## FICHE D'ÉCART

Exploitant : GIE SORGUES MEDITERRANEE

Site inspecté : Le PONTET 84130

Date de l'inspection : lundi 1 octobre 2018

Vous trouverez ci-dessous 2 photos des RIA en fond de cellule A. POMONA EPISAVEURS a en outre ajouté un affichage devant chaque RIA

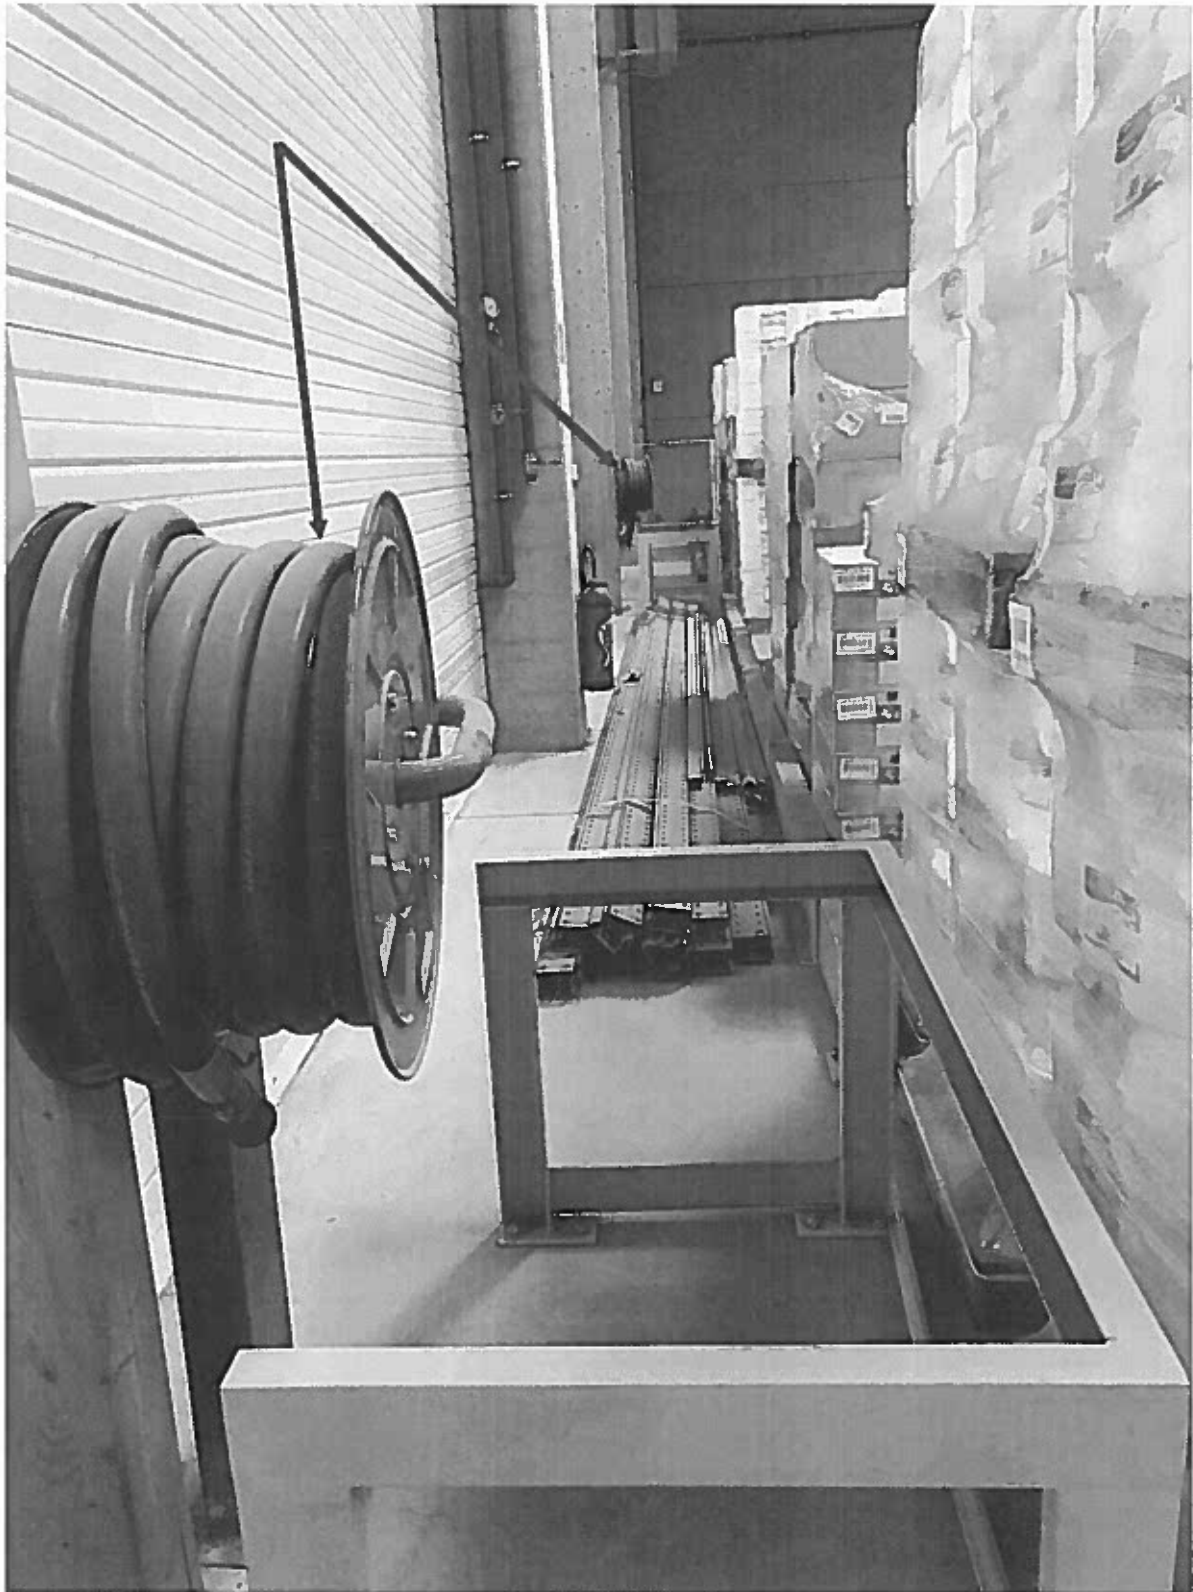
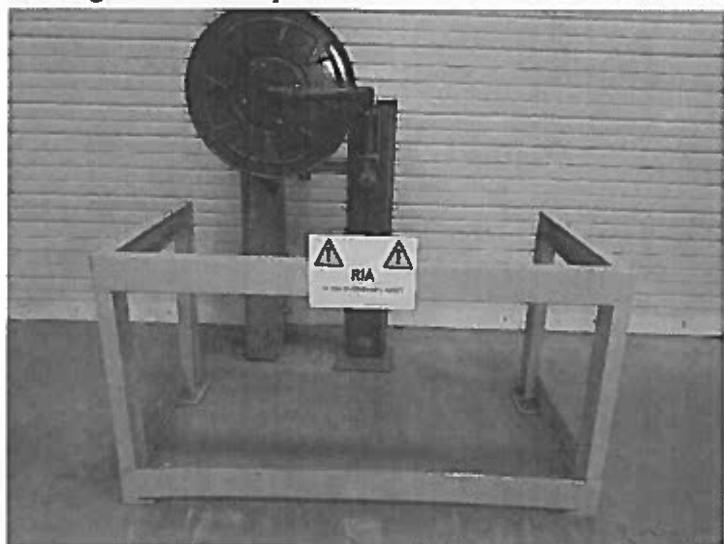
Dans la cellule A, occupée par la société Épisaveurs, 2 RIA situées au fond de la cellule ne sont pas facilement accessibles. Voir annexe

**Écart aux dispositions de :** l'article 7.6.2 de l'arrêté préfectoral SI2009-12-09-0040-PREF du 9 décembre 2009  
 " Ces équipements sont maintenus en bon état, repérés et facilement accessibles..".

Vous trouverez en page suivante deux photos démontrant que ces RIA sont à nouveau accessibles.

Annexe fiche n°5 GIE Sorgues Méditerranée visite du 19/09/2018

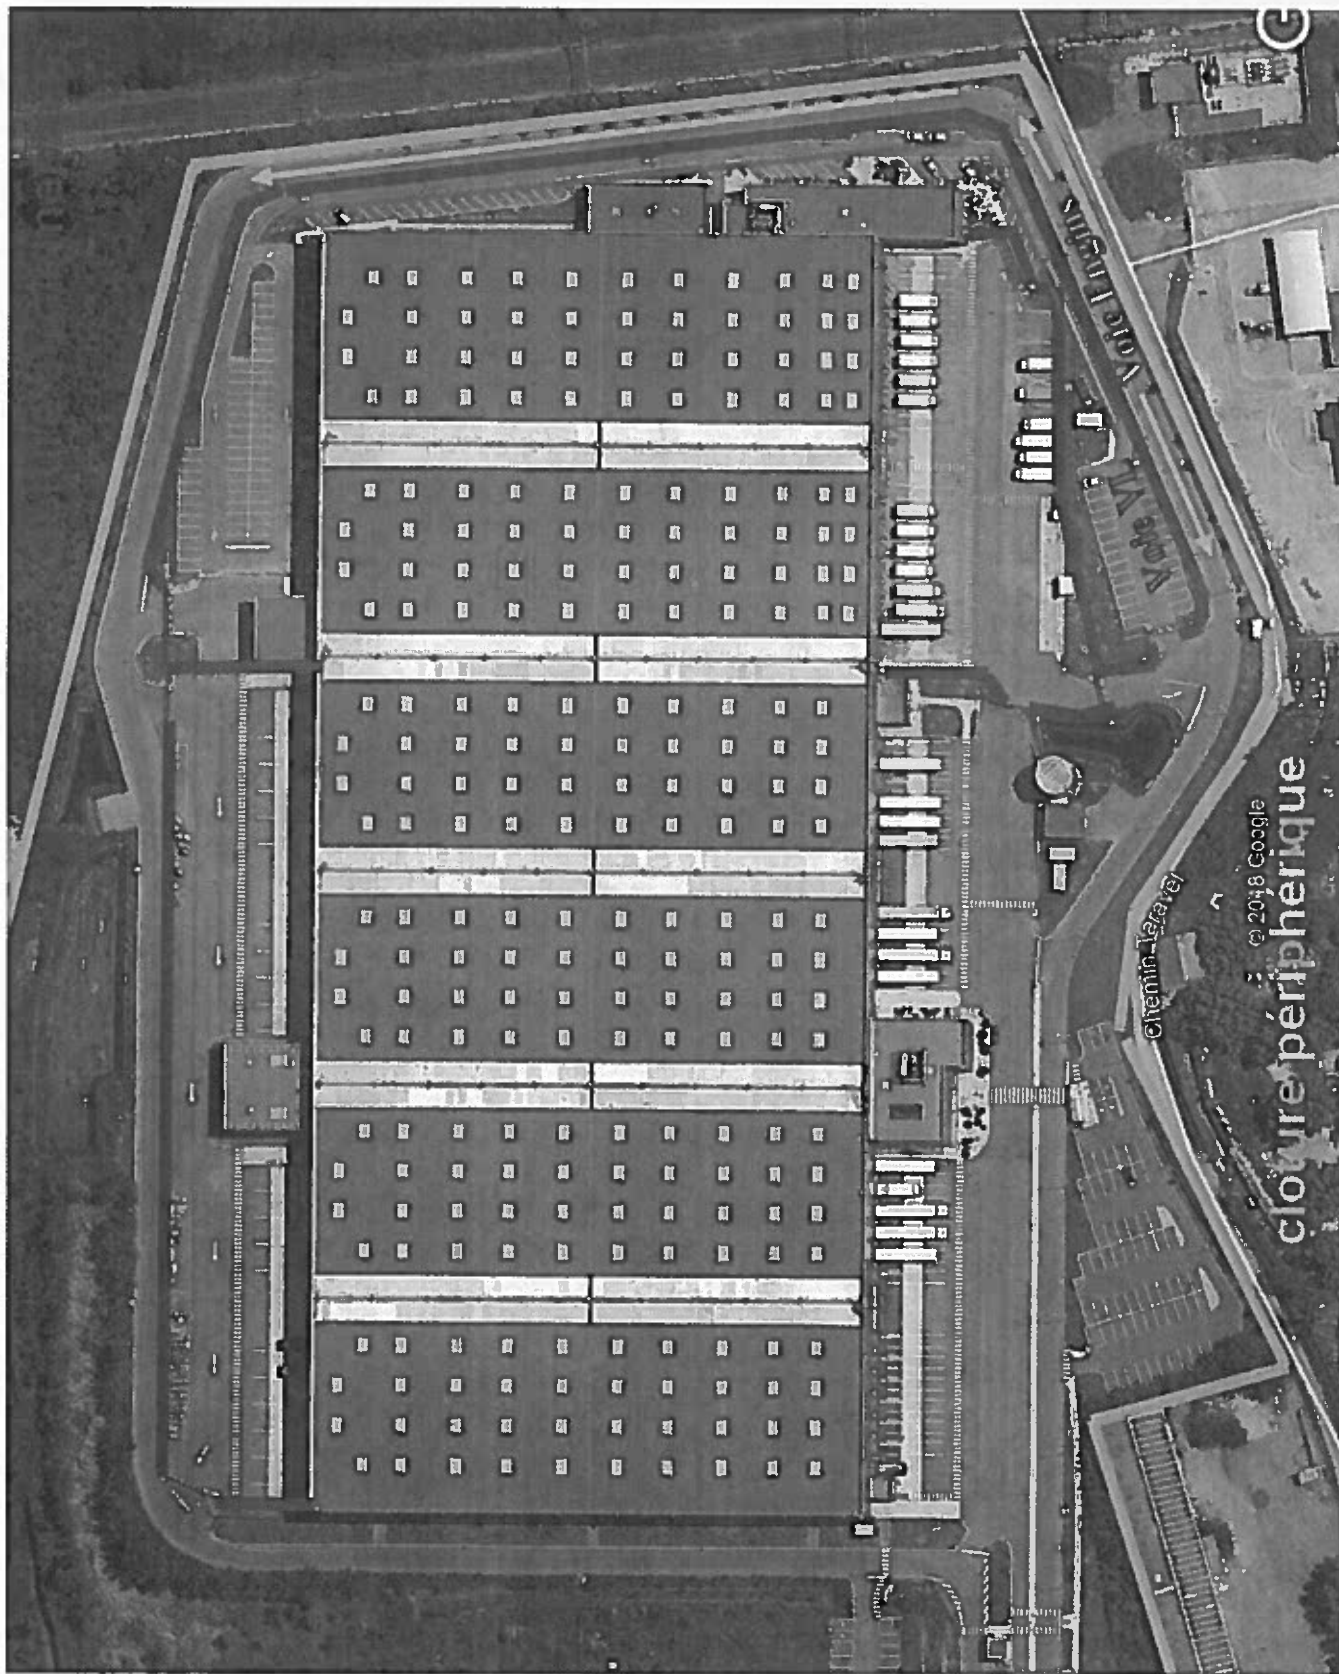
Du côté des cellules A et B, occupé par la société Épisaveurs, une clôture supplémentaire limite l'accès au bâtiment via la voie engin. De plus cette clôture limite l'accès à certain poteaux d'incendies. Cette clôture limite l'accès des véhicules d'interventions. (Voir annexe)

**Écart aux dispositions de :** l'article 7.3.3 de l'arrêté préfectoral SI2009-12-09-0040-PREF du 9 décembre 2009.  
*" A partir de cette voie, les sapeurs-pompiers peuvent accéder à toutes les issues de l'entrepôt par un chemin stabilisé de 1,80 mètre de large au minimum et sans avoir à parcourir plus de 60 mètres..."*

Une clôture ayant été installée entre la voie VL et la voie PL, l'accès de la voie PL vers les issues des cellules A et B, et les poteaux incendie n'est plus possible. L'accès par la voie VL tel que vous le précisez ne peut être envisageable, cette voie n'ayant pas les caractéristiques de la voie engins prévue au dossier de demande d'autorisation et prescrite à l'article 7.3.3 de l'arrêté préfectoral d'autorisation n° SI2009-12-09-0040-PREF du 9 décembre 2009 modifié par l'arrêté préfectoral complémentaire n° 2011357-0007 du 23 décembre 2011.

De plus cette voie est bordée par un ensemble de parkings VL occupés par les véhicules du personnel qui sont susceptibles de gêner l'accès et les déplacements des engins du SDIS en cas d'intervention.

Nous avons soumis notre analyse à l'avis du SDIS 84 en date du 12 octobre 2018 qui confirme que “ **cette nouvelle clôture limite effectivement l'accès des véhicules d'intervention au bâtiment** ”

Outre l'accès périphérique, les pompiers peuvent accéder aux cellules A et B coté POMONA EPISAVEURS :

- soit par la cour camions au sud ;
- soit par la cour camions au nord ;
- soit par la voie intérieure.

A partir de ces voies, les sapeurs-pompiers peuvent accéder à toutes les issues de l'entrepôt par un chemin stabilisé de 1,80 mètre de large au minimum et sans avoir à parcourir plus de 60 mètres...

En outre, les poteaux incendie sont situés coté intérieur de la clôture intermédiaire, au plus près du risque.
